Raport z audytu dostępności architektonicznej i informacyjno- komunikacyjnej

Teatr Rozrywki

ul. Marii Konopnickiej 1

Altix sp. z o. o., 2024 r.

Problem 1.

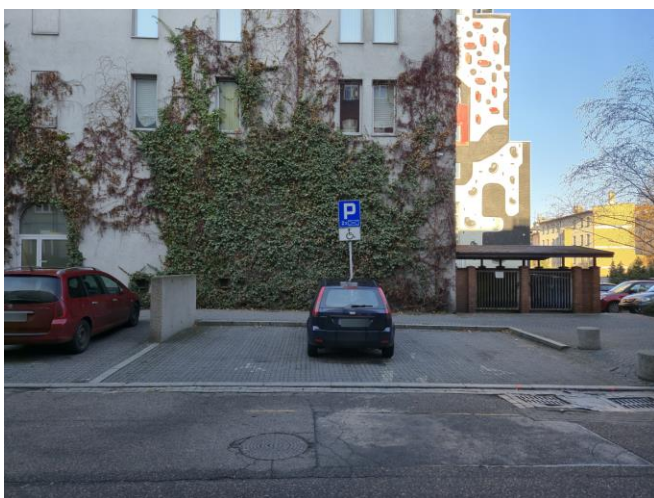
Opis: Niepełne/zatarte oznakowanie poziome miejsc postojowych dla OzN (*parking zewnętrzny*).

Zalecenia: Miejsce parkingowe należy oznaczyć znakami poziomymi (*na zdjęciu poniżej*) i odmalowaniem „koperty” na niebiesko zgodnie z Rozporządzeniem Ministra Infrastruktury i Rozwoju z dnia 3 lipca 2015 r. (Dz.U. 2015 poz. 1314).

Problem 5.

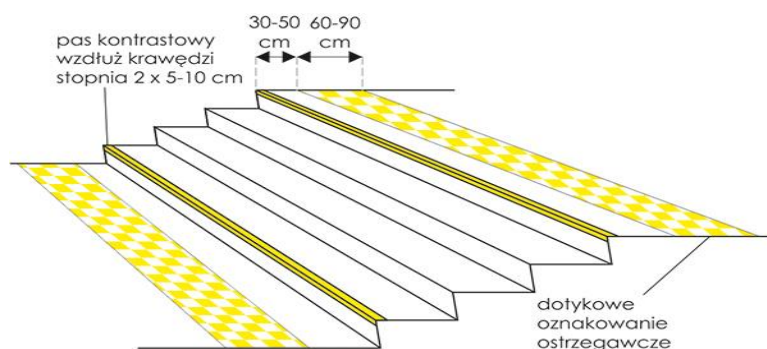
Opis: Przed krawędzią pierwszego górnego i pierwszego dolnego stopnia nie ma fakturowego oznaczenia ostrzegawczego FON.

Zalecenia: Brak oznaczeń fakturowych ostrzegawczych może powodować, że osoby niewidome i niedowidzące nie zauważą schodów i z nich spadną. Zalecamy zamontowanie faktury ostrzegawczej FON przed krawędzią pierwszego górnego stopnia oraz pierwszego dolnego stopnia w odległości nie mniejszej niż 0,5 m szerokości schodów i długości od 0,6 do 0,8 m.

Problem 12.

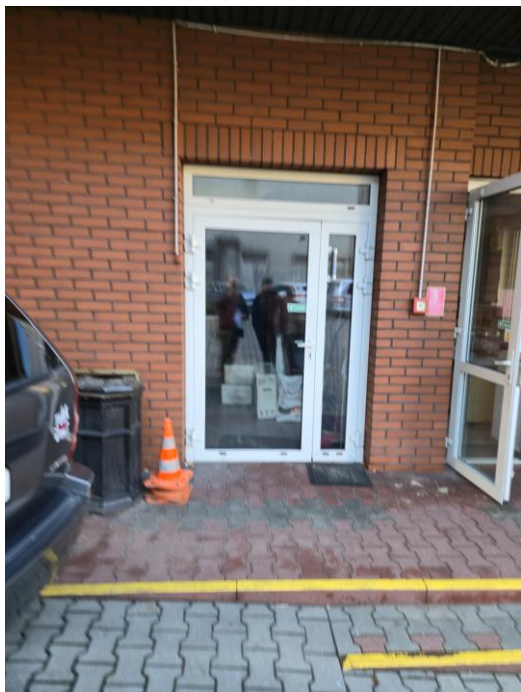
Opis: Przy drzwiach wejściowych brak informacji innych niż czamodrukowe o charakterze tego wejścia.

Zalecenia: Zaleca się mocowanie tabliczek informacyjnych także w alfabecie Braille'a, informujących o charakterze tego wejścia, np. „kawiarnia Teatru Rozrywki”.

Problem 27.

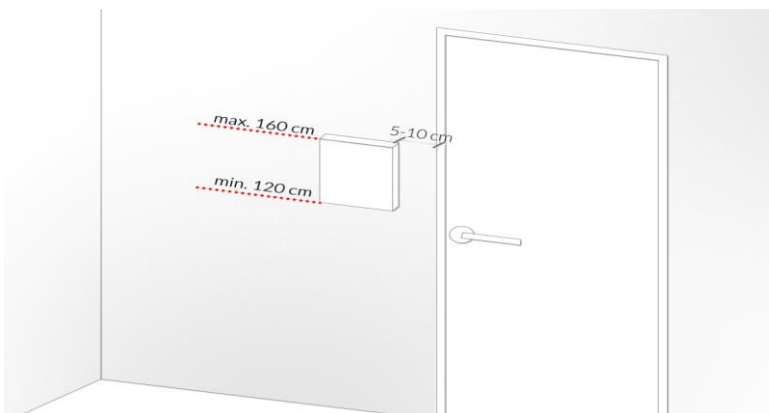
Opis: Brak oznaczeń drzwi do pomieszczeń w formie dotykowej (alfabet Braille'a).

Zalecenia: W budynkach użyteczności publicznej zaleca się umieszczenie tabliczek informujących o funkcji pomieszczenia w formie wizualnej oraz dotykowej (alfabet Braille'a). Informacja dotykowa powinna znajdować się na ścianie, po stronie klamki lub na drzwiach, nad klamką, na wysokości min. 120 cm (dół tabliczki) i maks. 160 cm (góra tabliczki), w odległości 5-10 cm od ościeżnicy drzwi (pomiar od krawędzi ościeżnicy do bliżej położonej krawędzi tabliczki):

Problem 31a.

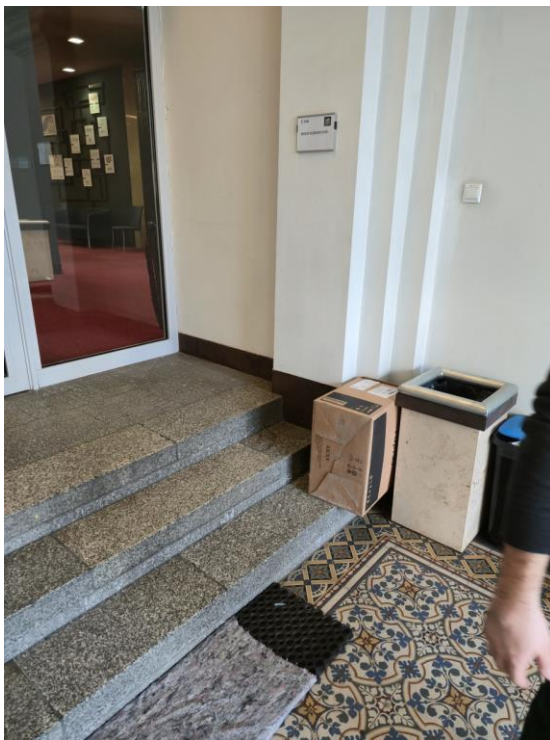
Opis: Różnica wysokości pomiędzy umiejscowieniem Biura Promocji i Obsługi Widzów a częścią przeznaczoną dla widza jest zniwelowana przez schody.

Zalecenia: Występowanie schodów w tym miejscu powoduje całkowitą niedostępność biura przeznaczonego do obsługi widzów dla tych z nich, którzy poruszają się na wózkach inwalidzkich lub z innymi ograniczeniami ruchowymi. Zaleca się, w miarę możliwości architektonicznych zamianę schodów na pochylnię lub wypracowanie alternatywnego sposobu umożliwienia dojścia do biura dla wszystkich użytkowników.

Problem 38.

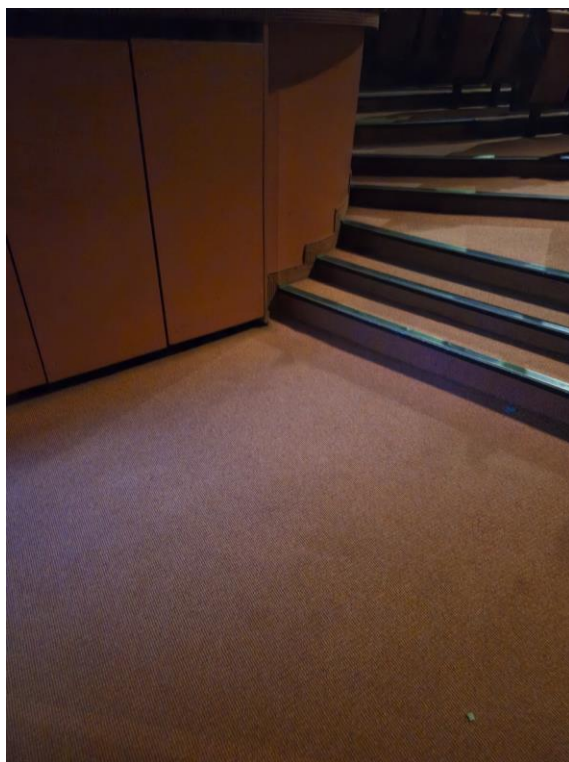
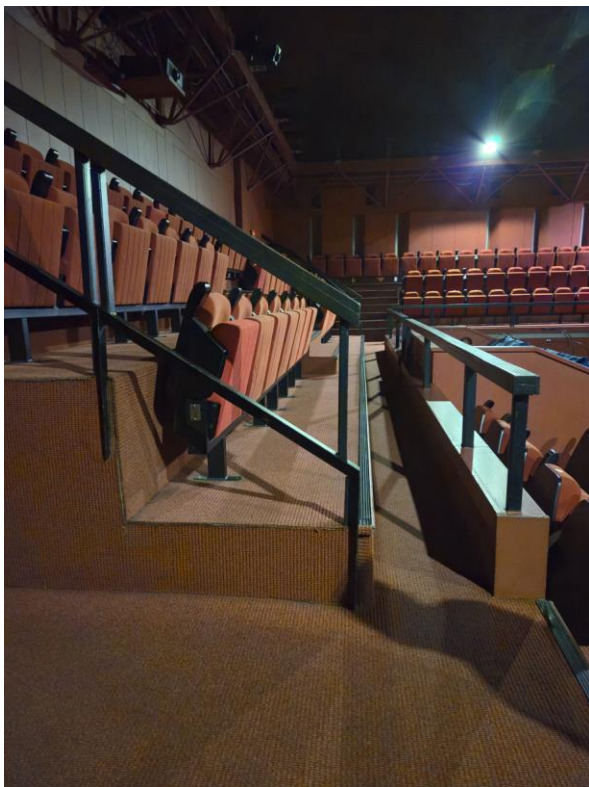
Opis: Miejsca obecnie przeznaczone dla osób poruszających się na wózkach inwalidzkich znajdują się w miejscu występowania nachylenia podłoża oraz bezpośrednio w ciągu komunikacyjnym schodów.

Zalecenia: Zaleca się przeniesienia desygnowanych dla OzN miejsc poza bieg ciągów komunikacyjnych. Sugeruje się (*przy jednoczesnym rozwiązaniu kolejnego Problemu wskazanego poniżej*) wydzielenie tych miejsc na piętrze sali poprzez usunięcie kilku siedzeń rzędu wskazanego w centralnym punkcie poniższego zdjęcia:

Problem 52.

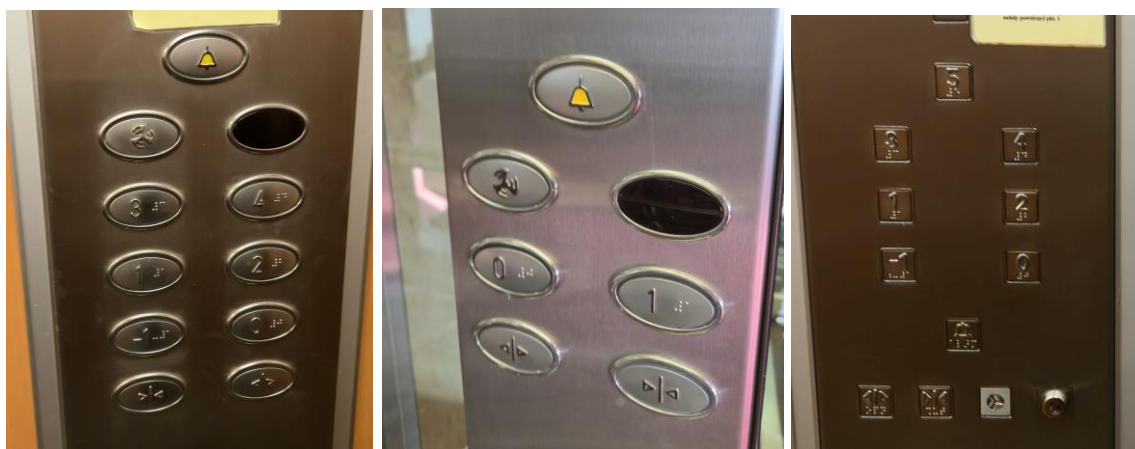
Opis: Przyciski kondygnacji, na których znajdują się wyjścia z budynku nie są dodatkowo oznaczone.

Zalecenie: Przycisk przystanku wyjściowego z budynku (odpowiednio „0” bądź „-1”) powinien wystawać 5 mm (± 1 mm) ponad pozostałe przyciski i odznaczać się kolorystycznie (preferowany kolor zielony).
